Št. art. 1888 600 150 in 1888 998 101

Slika 2: Sklopka, spremenjena konstrukcija

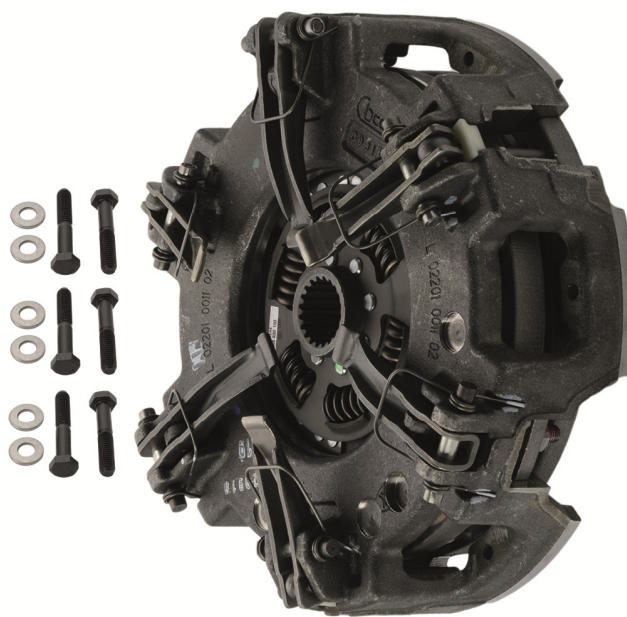
Sklopke s prezračevanim ohišjem sklopke, torzijskimi vzmetmi in sintranimi oblogami (št. art. 1888 600 150 in 1888 998 101) zamenjajo sklopke (št. art. 1888 600 117, 1888 600 119 in 1888 634 006).

Sklopko s prezračevanim ohišjem je mogoče vgraditi brez prilagajanja vztrajnika. Priloženo je šest vijakov M8x1,25x45.
